**Всемирный форум для согласования правил
в области транспортных средств**

Рабочая группа по вопросам торможения
и ходовой части

Правила № 90 (сменные тормозные накладки)

Предложение по поправкам к Правилам № 90 (сменные тормозные накладки)

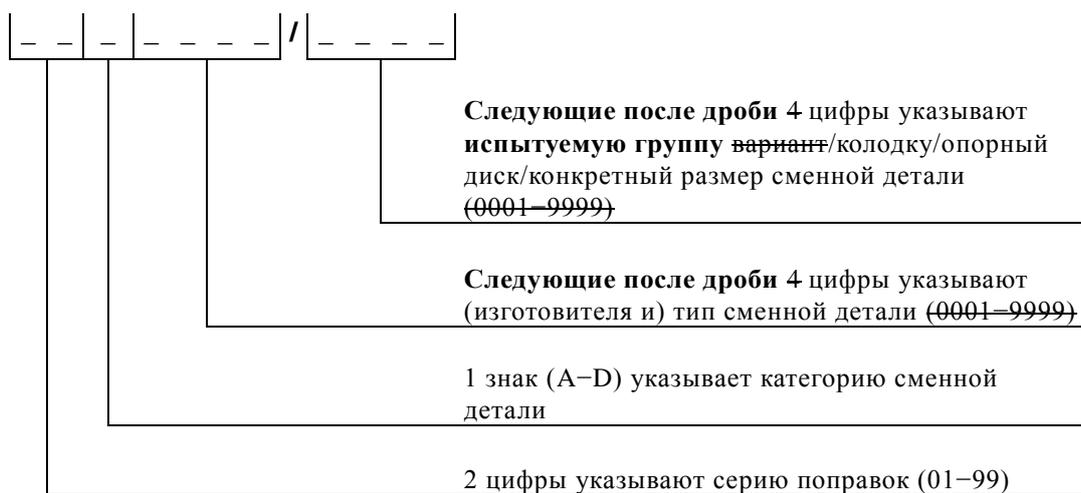
Пункт 4.2.3 изменить следующим образом:

«4.2.3 следующий ~~четыре~~ ряд цифр указывает изготовителя и тип тормозной накладки, тип диска или тип барабана.

Следующие после дроби ~~четыре~~ цифры указывают:

- a) тип колодки или опорного диска или конкретный размер в случае тормозных накладок барабанного тормоза;
- b) **испытываемую группу вариант** в случае сменного диска или сменного барабана.

6. Было снято ограничение на количество цифр (4), используемых для обозначения типа и испытываемой группы, поскольку в случае некоторых органов по официальному утверждению нумерация выданных официальных утверждений уже превышает 4-значное число.

Пример:

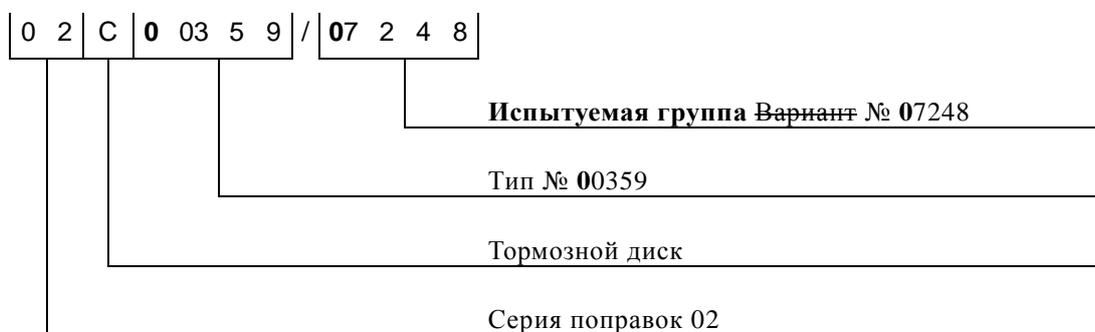
Варианты, официально утвержденные в качестве испытываемой группы, перечисляют в добавлении к документу об официальном утверждении:

7. Было добавлено требование в отношении приложения к документу об официальном утверждении в качестве добавления перечня вариантов, составляющих испытываемую группу.
